工程指示 / 要求簡箋(E.I.)

工程指示編號：EI / 2892 / 21

工程名稱：觀塘裕民坊

工程項目：隔音吊趟 地盤用 毛條用鋁巴 (510 支)

圖號 = 837-ALB-01

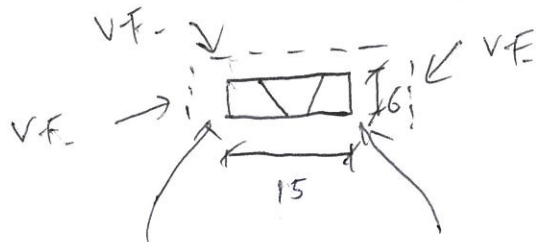
無縮款吊插用

數量 = 310支

規格 = UCT803649F4L-3

兩邊不能有利口, 需磨滑

圖號 = 837-ACB-20

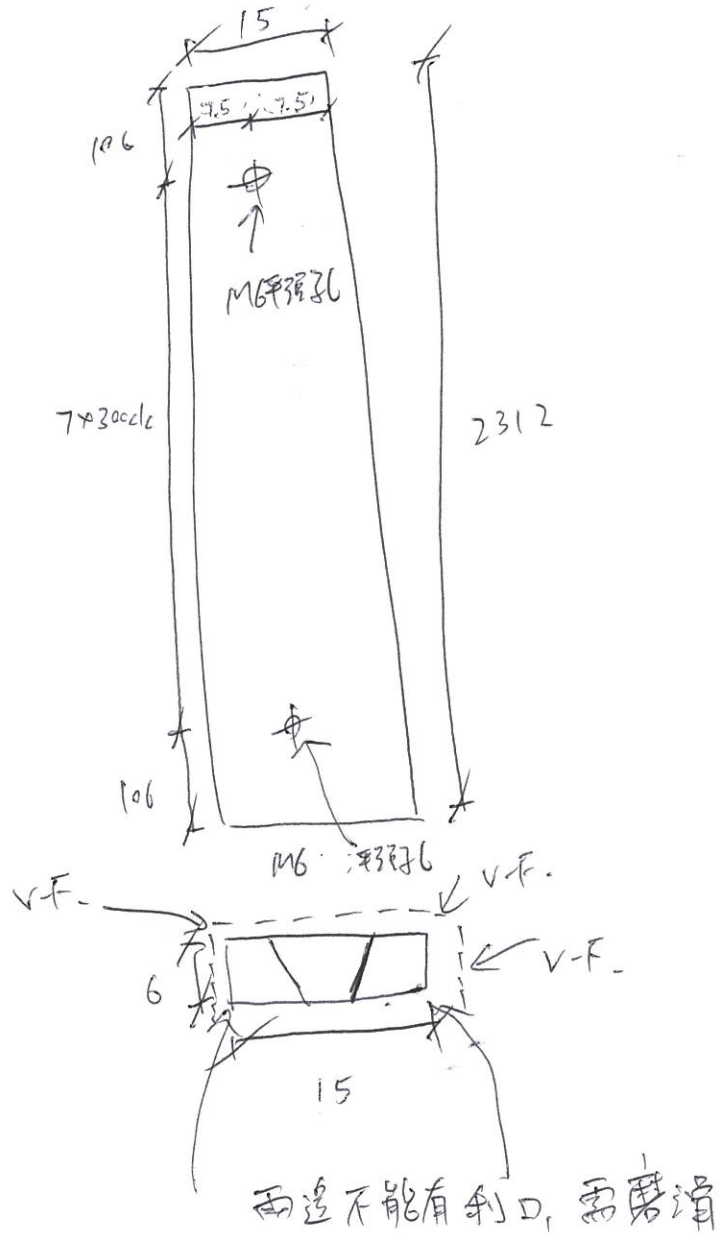
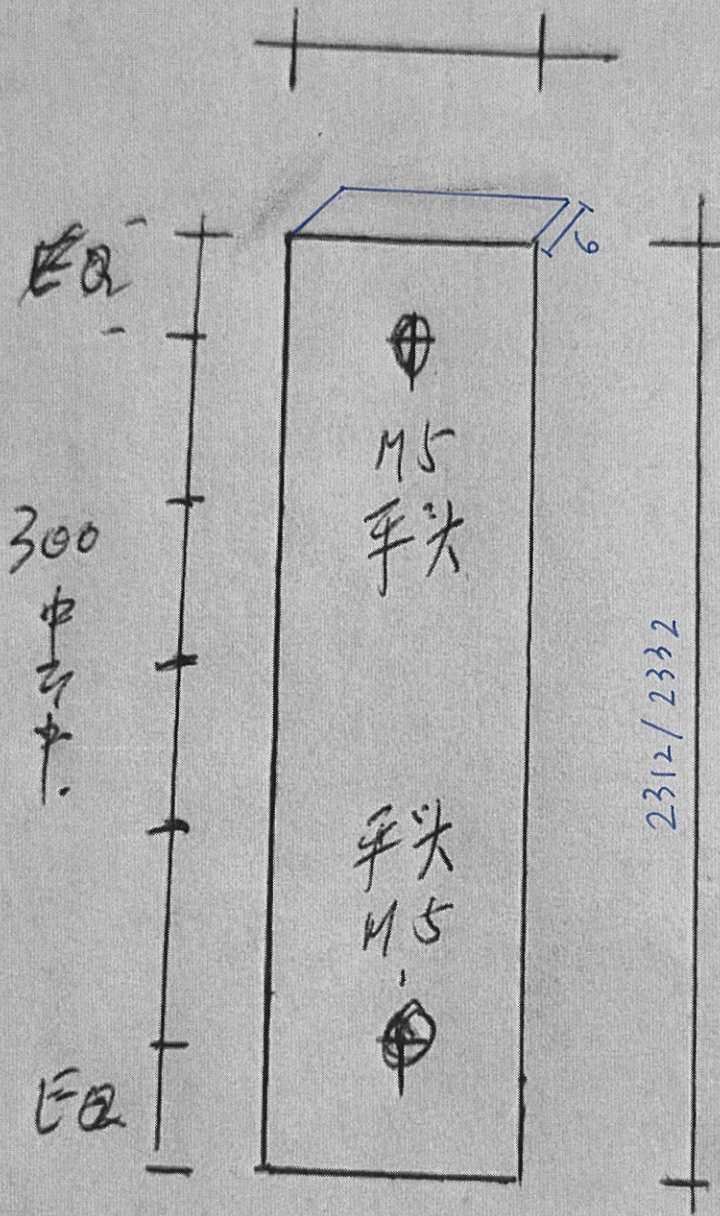
全地吊插用

數量=200支

縮20款吊插用

使用樓層見附圖改寫

顏色 = VCT803649FXL3

加2圈 終用
另出E2022

16x6mm通用巴
